Teto: laje aparente, iluminação e ar-condicionado

Distribuição conceitual sobre a laje de concreto — sem mudança de posição nesta proposta; só a parede cozinha/closet se move.

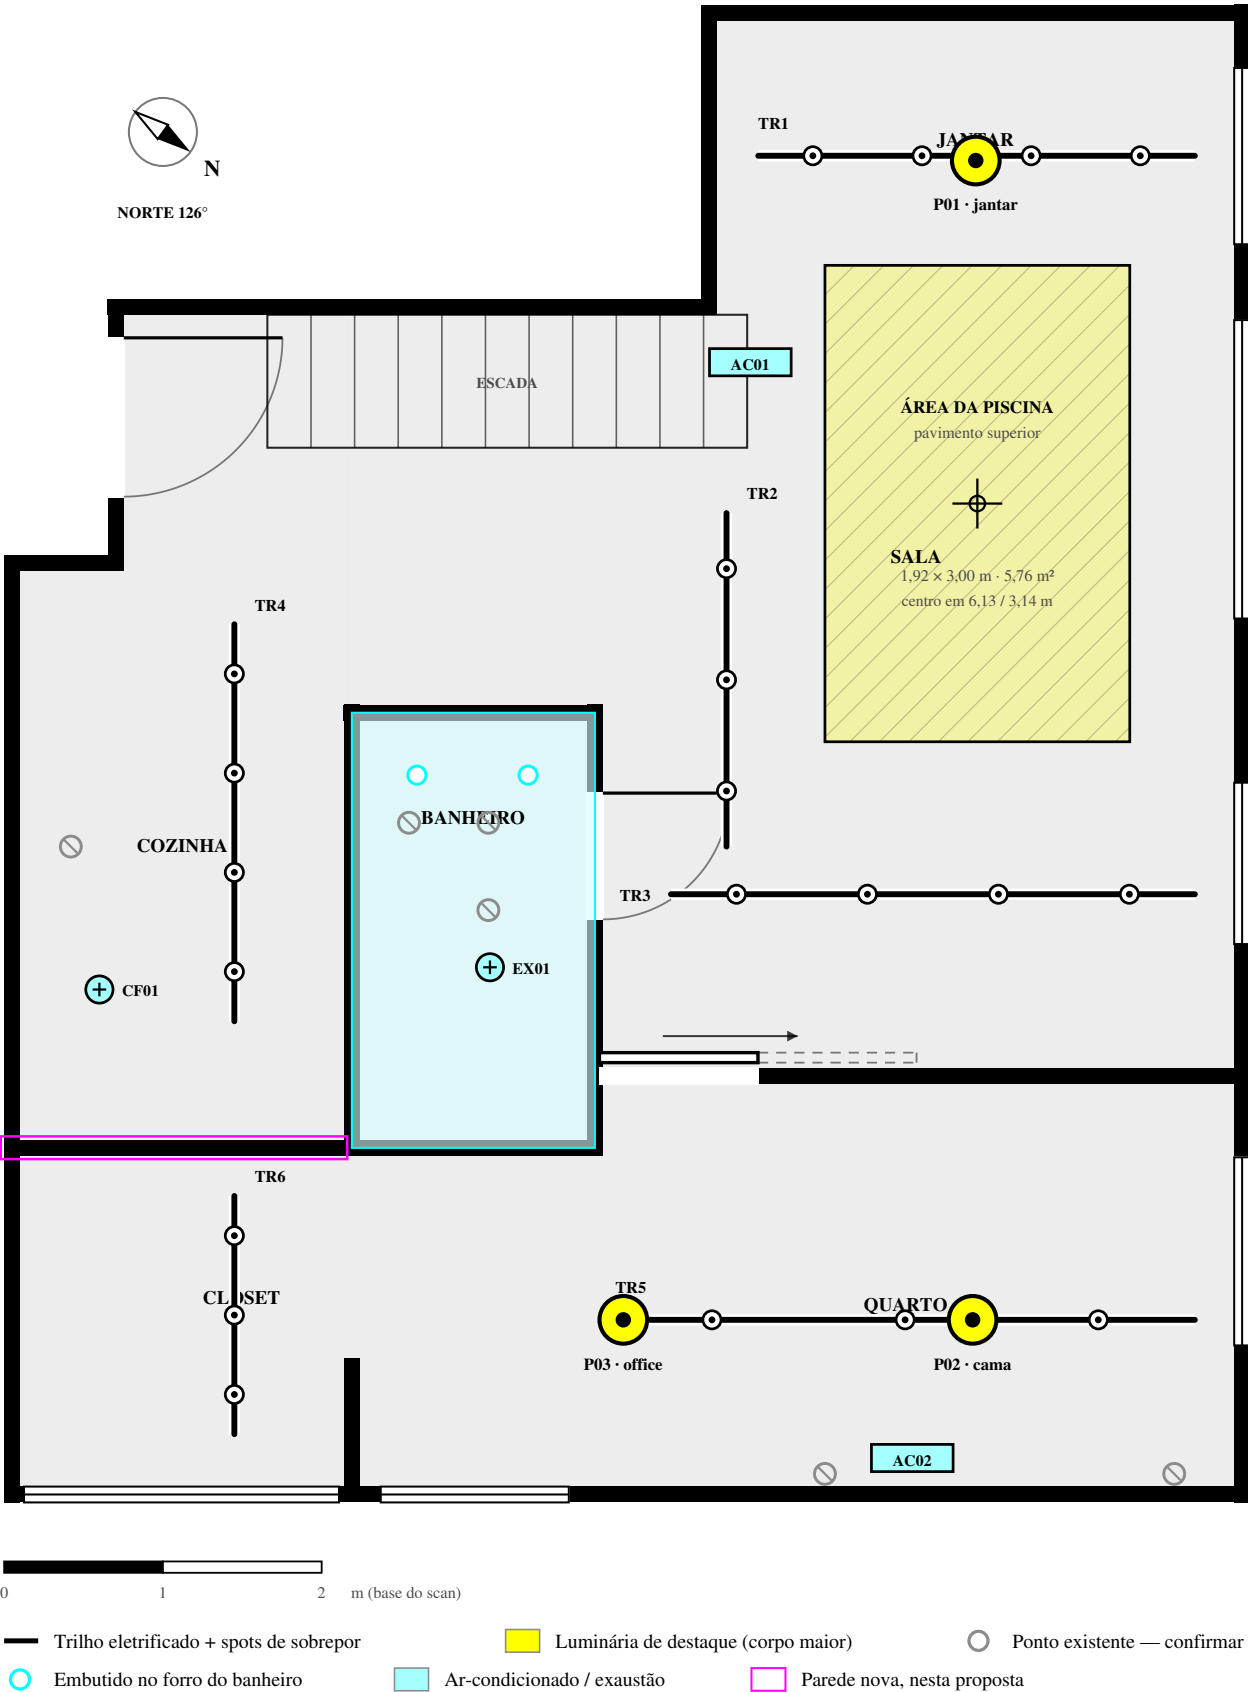
Trilhos, luminárias de destaque, pontos existentes e máquinas ficam nas mesmas posições da REV. M — nenhum está no trecho de laje que a cozinha ganha (faixa sul, ver Alt A · 03). Ganho: essa faixa fica sem trilho próprio; ao aprovar a proposta, avaliar estender o TR4 ou somar um spot para cobrir os 0,92 m² adicionais de teto da cozinha.

Traçado dos trilhos revisado conforme a sua marcação:

TR3 desceu para 5,60 m, ganhando recuo da drywall; TR5 desceu para 8,28 m, no eixo das duas luminárias do quarto; TR6 saiu de junto da parede oeste e foi para 1,45 m, no mesmo eixo do TR4 — os dois lêem como uma linha só. O TR2 foi encurtado para 5,30 m: no traçado anterior ele cruzava o TR3 no meio da sala, e dois trilhos não se cruzam — se tiverem de se encontrar, é com conector T.

A reserva AC01 caía dentro da projeção da piscina.

— jantar, cama e office. Corpo e diâmetro maiores que os spots dos trilhos, em pendente ou plafon de sobrepor. No quarto o TR5 passa a correr no eixo de P02 e P03, a 8,28 m: as duas podem ser alimentadas pelo próprio trilho, com adaptador, dispensando saídas novas na laje.

Foi deslocada para oeste, mantendo a insuflação para sala e jantar. A posição definitiva depende de confirmar apoio acima do limite sala/jantar e o modelo da condensadora existente: não assumir que ela admite duas evaporadoras.
